PROJECTE D'URBANITZACIÓ DE LA MPGM A LES ZONES DE MAS RAM I POMAR DE BADALONA.

DOC NÚM 1. MEMÒRIA I ANNEXES. TOM 1/2

JULIOL 2025

RESPOSTA D'INFORMES

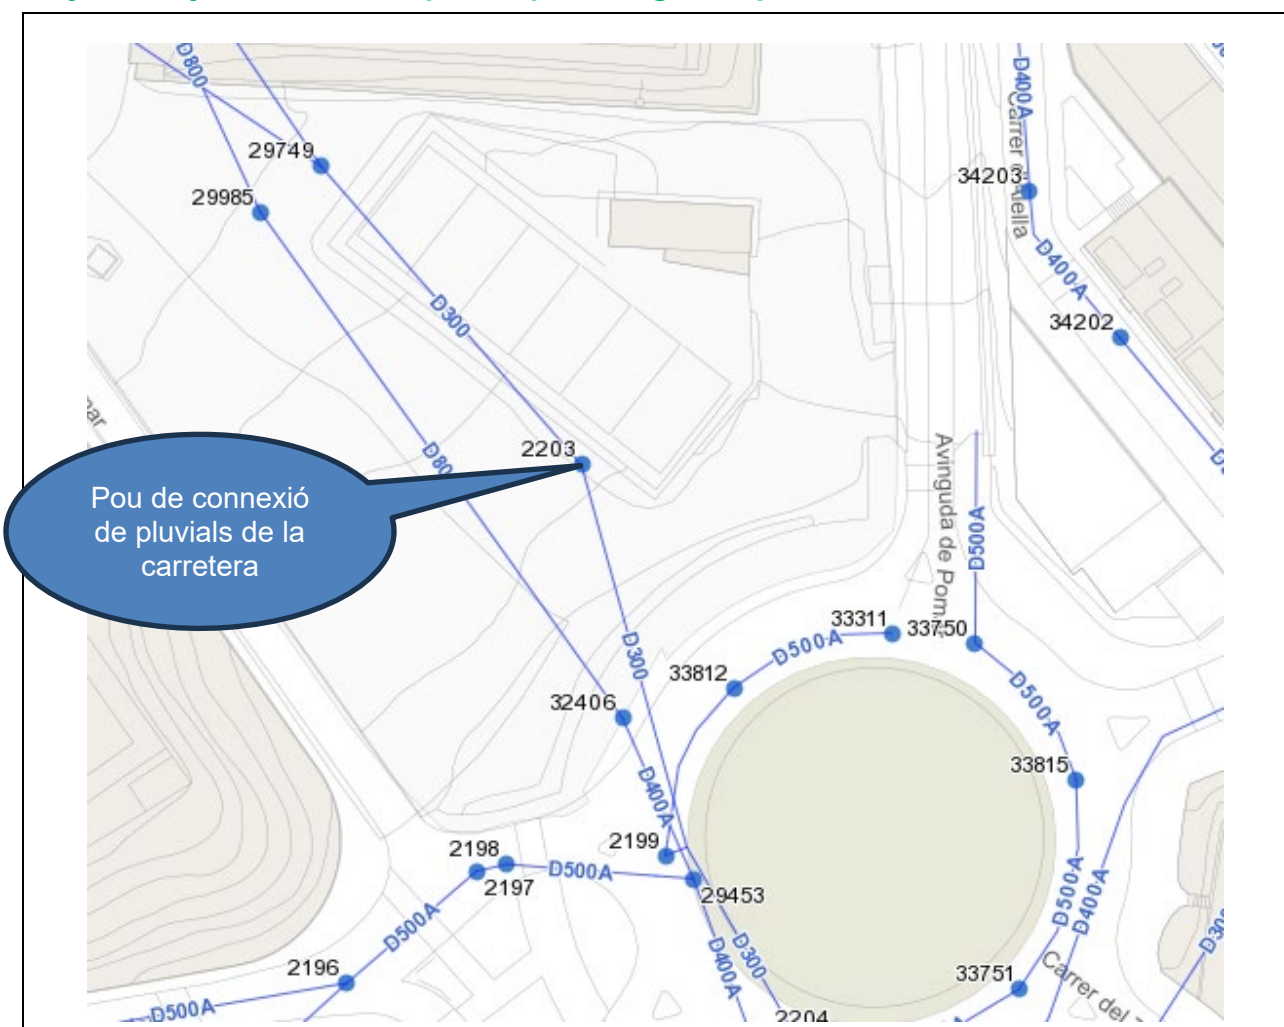
canonada i la documentació necessària per poder-la incorporar en el Gis Municipal

Re: Es tindrà en compte en la redacció de l'as built.

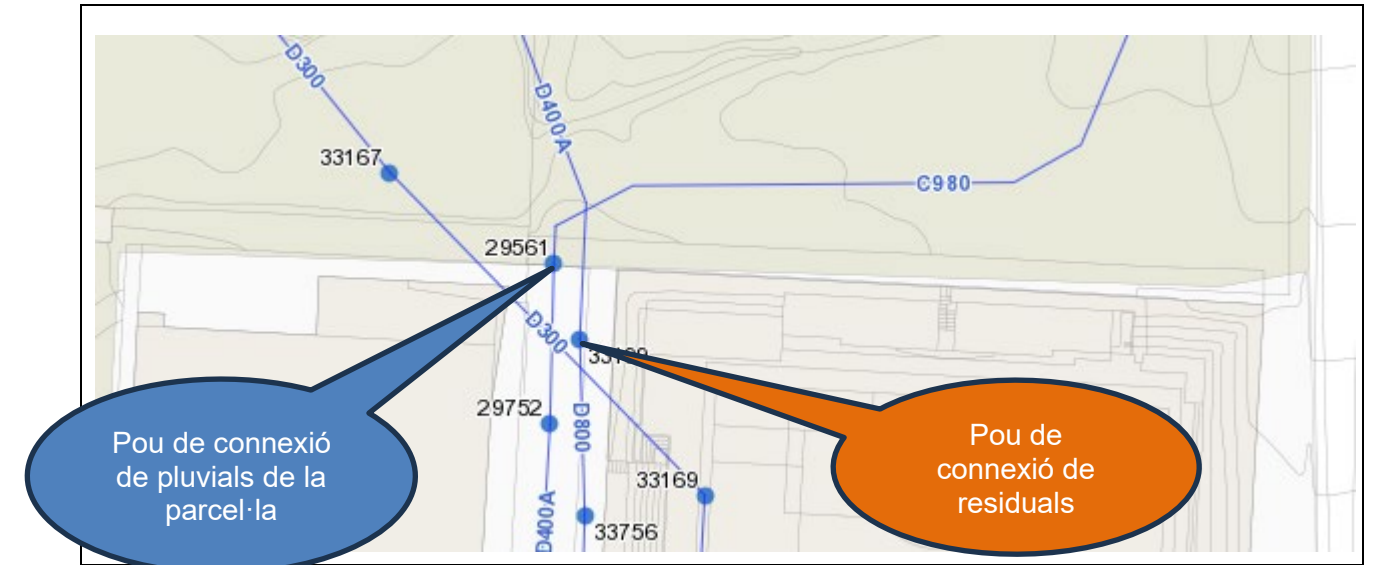
Com s'observa, el pou està compost per una base cilíndrica de més de 3,5 m de diàmetre (s'ha estimat aquest entre 4,5 i 5 m) i una llosa de transició, aproximadament a 0,50 m de la clau del tub, realitzada com un forjat amb biguetes metàl·liques i revoltos ceràmics). S'observa que entre el col·lector d'entrada i el de sortida, hi ha un ressalt. Per aquest motiu es projecta la connexió a un nivell superior al de la solera del pou.

En cap cas s'accepta l'execució d'arquetes cegues.

En els plànols de planta de projecte s'ha inclòs el detall de la connexió.
